Nos réf : EE-1141-16

**Avis de l'autorité environnementale sur le projet de centre commercial Central parc  
Val Vert sur la commune du Plessis-Pâté dans le département de l'Essonne**

Le présent avis porte sur le dossier de six demandes de permis de construire (PC), engagées par la SCI MAGUY / JOURNO auprès de la communauté d'agglomération Cœur d'Essonne Agglomération, pour le projet de centre commercial « Central parc - Val Vert » au Plessis-Pâté (91).

Figure 3 - Central Parc Val Vert - plan-masse

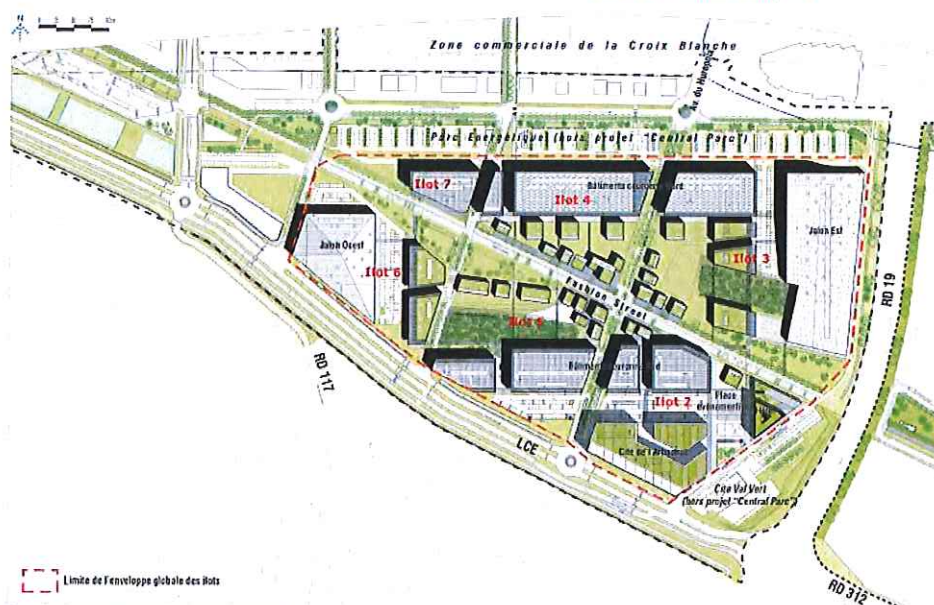
Le projet « Central Parc Val Vert » prévoit sur 14 hectares un ensemble immobilier de 85 000 m<sup>2</sup> de surface de plancher (SDP) dont 62 400 m<sup>2</sup> de surfaces commerciales (70 cellules commerciales de 300 à 3000 m<sup>2</sup>) autour d'un parc arboré d'environ 4,6 hectares. Sont également prévus des bureaux, huit restaurants, un hôtel 3 étoiles de 40 chambres, une crèche d'entreprises, une plaine de jeux, des terrains de sports.

Le projet se développe sur six îlots, de part et d'autre d'une avenue dite « Fashion Street ». Le parc central, qui a donné son nom au projet, doit comprendre des prairies, des bois (dont deux bosquets initiaux sont conservés), des bassins en eau et des espaces destinés aux loisirs. Il est également prévu 1,3 hectare de toitures végétalisées.
